Stadt Cottbus

Vorhabenbezogener Bebauungsplan „Stadtpromenade Cottbus, 2. Bauabschnitt Blechen-Carré“

**Beteiligung TÖB und der Öffentlichkeit – zweite öffentliche Auslegung des Entwurfes zum
vorhabenbezogenen Bebauungsplan vom 11.01.2010 bis 16.02.2010**

Abwägung der vorgebrachten Anregungen und Hinweise

Vorschlag der GWC zur Gestaltung der Mall im 2. Bauabschnitt

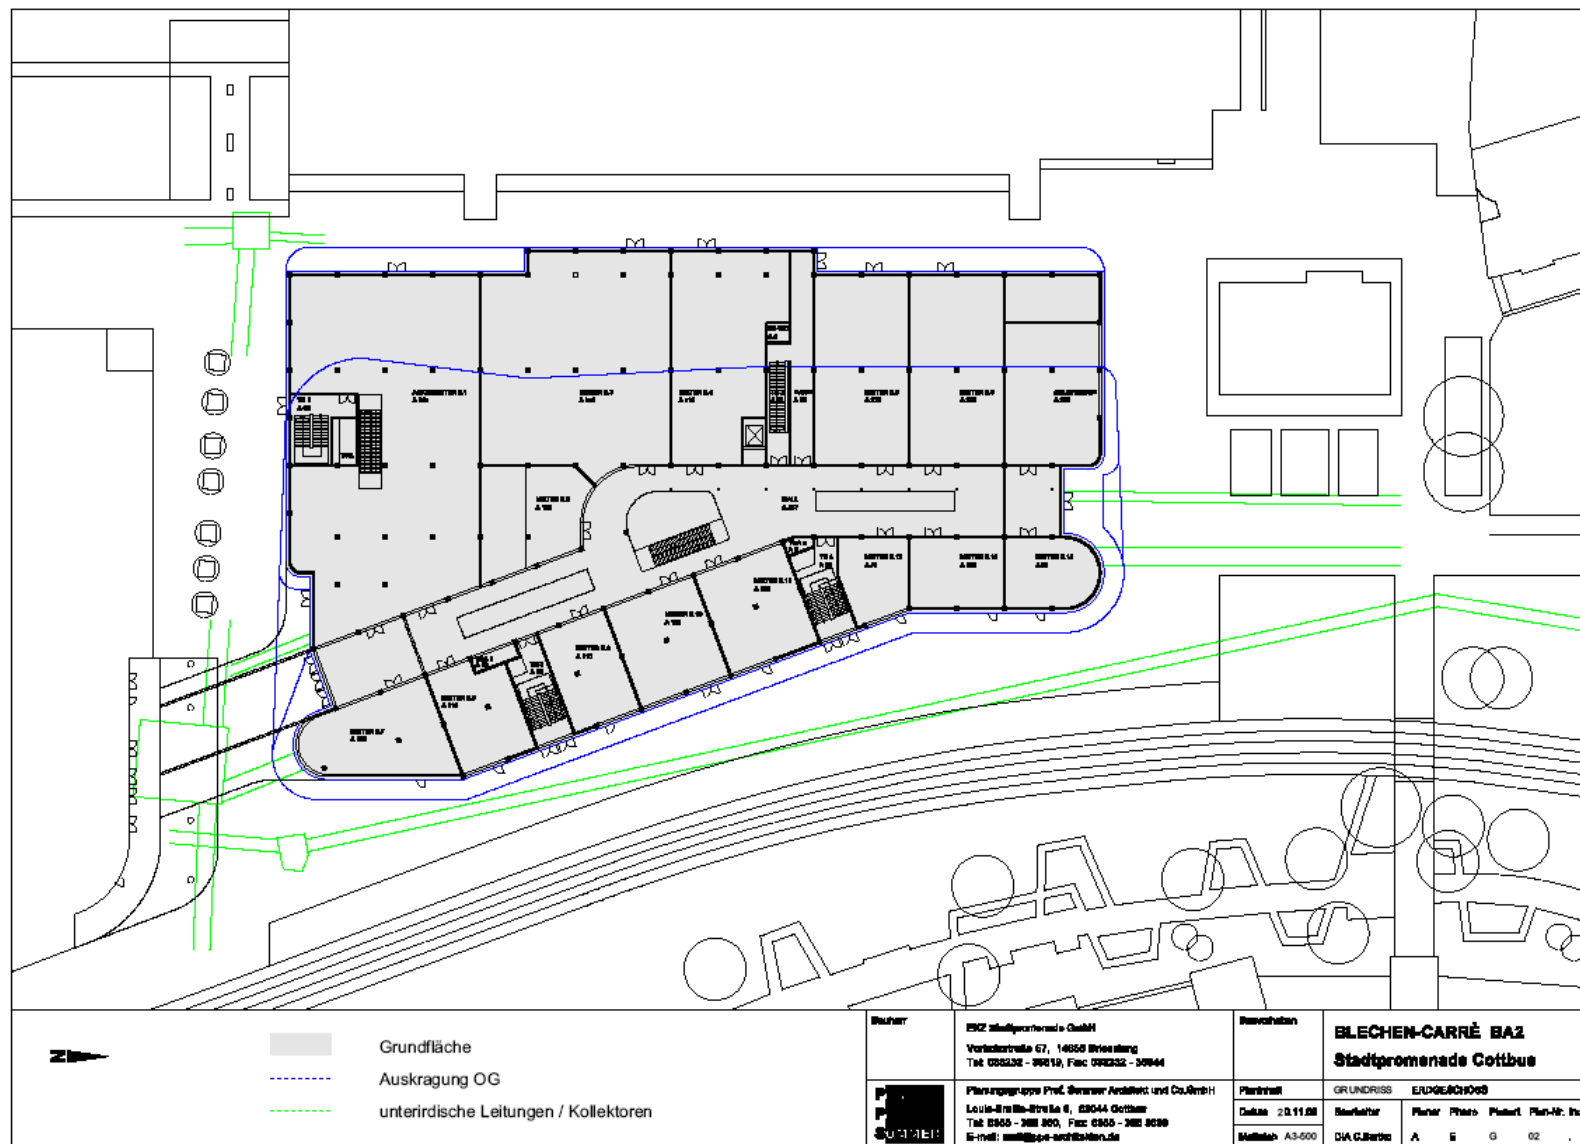
4	Planerisches Ziel des Vorhabens soll unter anderem die Zusammenführung der innerstädtischen Einzelhandelslagen zu einem funktional zusammenhängenden Haupteinkaufsbereich sein. Bei allen Bemühungen, eine Zentrumsverknüpfung und Stärkung der Vernetzung von Spreegalerie, Kaufhof und Spremberger Straße	Das Anliegen der GWC (s. Anlage 1) ist in der von ihr dargelegten Form nicht umsetzbar. Das grundsätzliche Anliegen entspricht jedoch auch den Zielen der Stadt Cottbus zur Belebung dieses Bereiches und wird vom Vorhabenträger aufgegriffen. Gegenüber der Grundrissplanung		x	x

herzustellen, lässt die Planung gegenüber der ersten Konzeption (Entwurf März 2009) eine Einbindung der bestehenden Einzelhandelslagen in der Erdgeschosszone Stadtpromenade 10-11 vermissen. Die Wegebeziehung innerhalb des 2. BA sollte zwingend auf die Wohnscheibe Stadtpromenade 10-11 gerichtet sein, da sonst die bestehenden und ansässigen Gewerbeeinheiten von den Passantenströmen bewusst abgehängt und umgeleitet werden. Der Mall-Verlauf muss unseres Erachtens nicht ausschließlich auf die Wohnscheibe gerichtet sein. Es sollte jedoch, vergleichbar wie derzeit zum Berliner Platz geplant, eine breitere Zuwegung auf die Wohnscheibe führen um eine dauerhaft wirtschaftliche Betreibung dieser Einzelhandelslage zu gewährleisten. Bsp: Win-Win-Situation - Der Investor verzichtet auf eine Teilfläche eines Ladens und wir erhalten einen breiteren Eingang hin zur Stadtpromenade - und keinen kleinen Notausgang. (Skizze GWC - Anlage 1)	zum Stand der Offenlage (s. Anlage 2) schlägt die inzwischen überarbeitete Vorhabenplanung die Aufweitung der Verbindung zwischen Mall und dem Fußgängerbereich vor der Wohnscheibe in der bisherigen Lage vor. Im überarbeiteten Grundriss erfolgt die Anbindung an die Stadtpromenade 10/11 nun auf einer vollen Achsbreite von etwa 6m Breite und einer angemessenen Gestaltung der Zugänge vor (s. Anlage 3). Diese aktualisierte Planung (Grundriss Erdgeschoss) wird Bestandteil der Realisierungsvereinbarung im Durchführungsvertrag.
